## Dringende Sicherheitsinformation Korrekturmassnahme

Datum 15. März 2019

Produktbezeichnung	Bestellnummer	Seriennummer	UDI
Alinity ci-series System Control Module (SCM)	03R70-01	Alle	N/A
Level Sensor, Bulk Solution (Füllstandssensor für Verbrauchslösung)	04S68-01	Alle	N/A
Accessory kit, Alinity i	03R66-01, 03R66-02	Alle	N/A
Accessory kit #2, Alinity c	03R69-01, 03R69-02	Alle	N/A

Abbildung 1. Etikett zur Identifizierung des Füllstandssensors für Verbrauchslösung

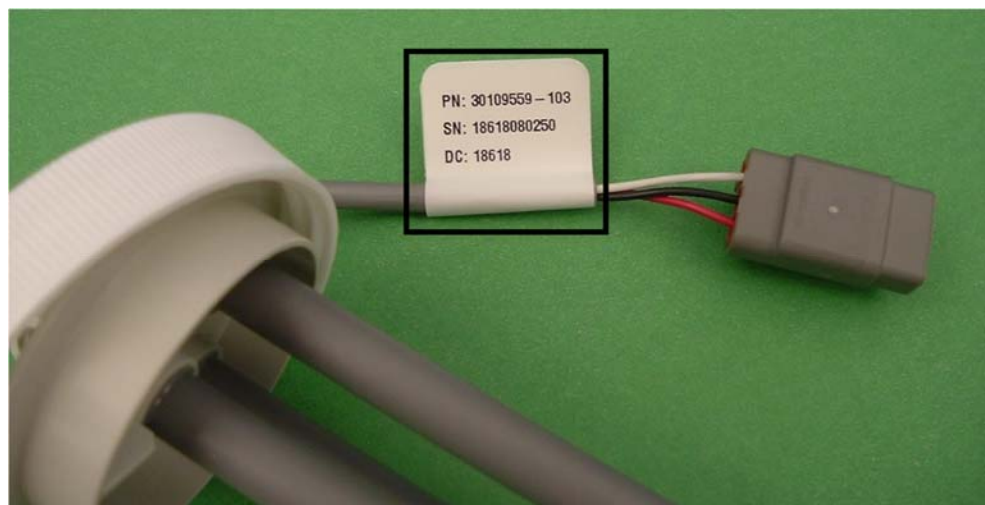
- Befindet sich das Teil in der Verpackung, ist die Bestellnummer (04S68-01 oder 04S68-02) auf dem Etikett aufgedruckt
- Befindet sich das Teil nicht in der Verpackung oder ist es in der Alinity ci series installiert, ist die Teilenummer auf einem Etikett aufgedruckt, das am elektrischen Anschluss des Teils angebracht ist. Siehe Abbildung 1 und Tabelle 1.

Bestellnummer	Teilenummer (PN)	Anweisungen
04S68-01	30109559-102	Alle Füllstandssensoren für Verbrauchslösung der Bestellnummer 04S68-01/PN 30109559-102 entfernen und durch die Bestellnummer 04S68-02/PN 30109559-103 ersetzen
04S68-02	30109559-103
